Région Hauts-de-France

**Avis de la mission régionale
d'autorité environnementale
Hauts-de-France
sur le projet de parc éolien
de la société « Ferme éolienne les Gressières »
sur les communes de Davenescourt et Trois-Rivières (80)**

n°MRAe 2021-5385

Carte de présentation du projet (source : fichier Plan 25 000ou 50 000) : en bleu clair : les éoliennes du projet, en rouge : les postes de livraison du projet, en bleu foncé : les éoliennes construites (parc éolien de la Sablière), en vert : les éoliennes accordées

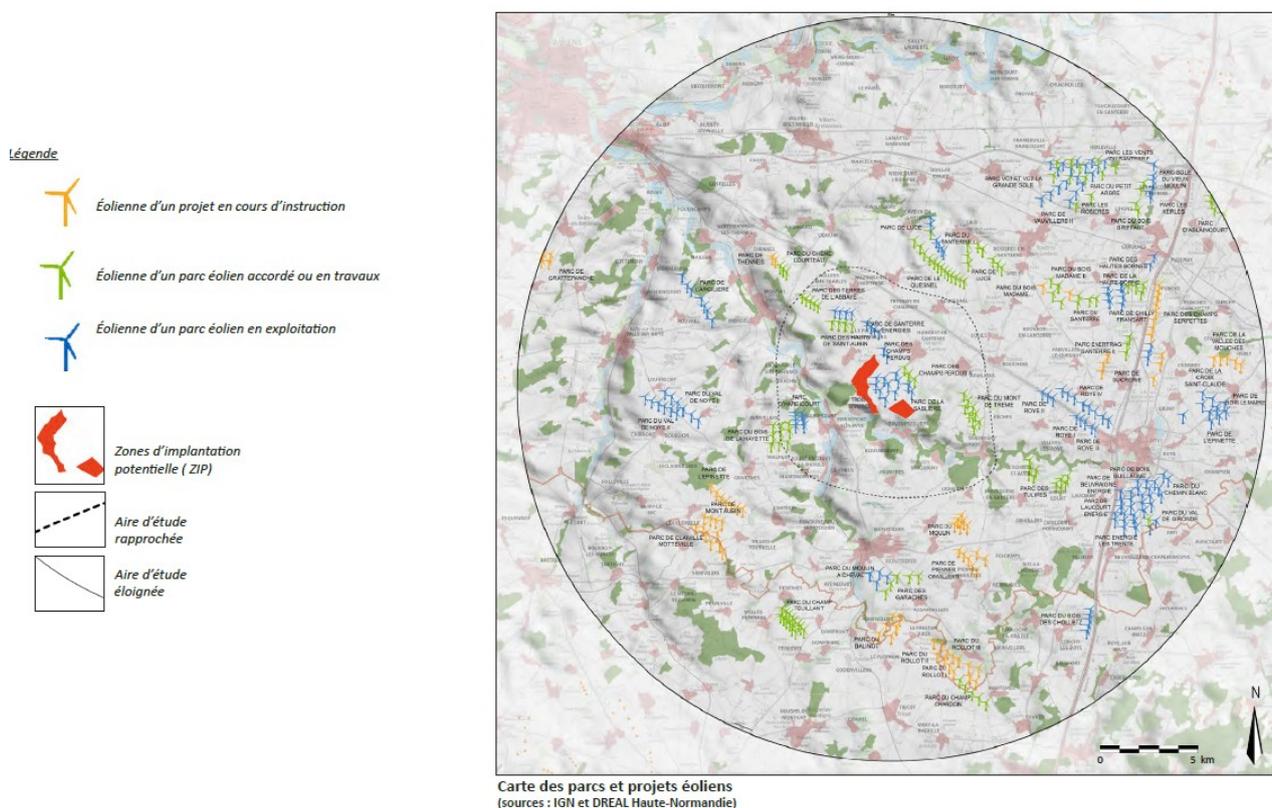
L'avis est rendu sur un projet de six éoliennes d'une hauteur maximale de 180 m et de garde au sol¹ de 30 m, localisées comme indiqué ci-dessous.

Le parc éolien comprend également la création de deux postes de livraison au pied des éoliennes E1 et E5, ainsi que des plateformes de montage et la réalisation et le renforcement de pistes d'accès. L'emprise totale du projet sera d'environ 1,5 hectare (surfaces des plateformes, pistes créées et postes de livraison).

Le raccordement des postes de livraisons au poste de Quentois à 18 km est envisagé dans l'étude d'impact (page 25) mais le choix du tracé n'est pas encore validé. Pourtant le raccordement est un élément du projet, qui doit être étudié.
